改善箇所説明図

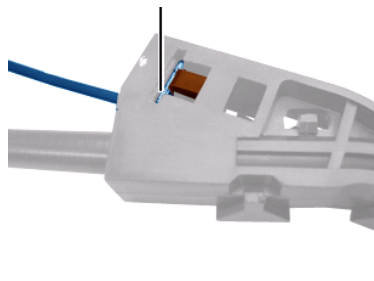
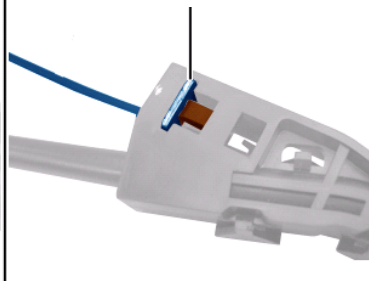
正規の状態。
クリップが正しく挿入されている

(基準不適合発生箇所)
クリップが無い、又は挿入が不完全

不具合発生箇所

電動駐車ブレーキのイコライザ（駐車ブレーキの操作力を左右の車輪に均等に振り分ける装置）において、ケーブルの固定クリップが装着されていないものがある。そのため、駐車ブレーキが片効きを起こすおそれがある。

全車、ケーブルの固定状態を確認し、固定クリップが無いものは、ケーブル式を新品と交換する。

駐車ブレーキケーブルのホルダー部に白ペイントにてマーキングを行う。
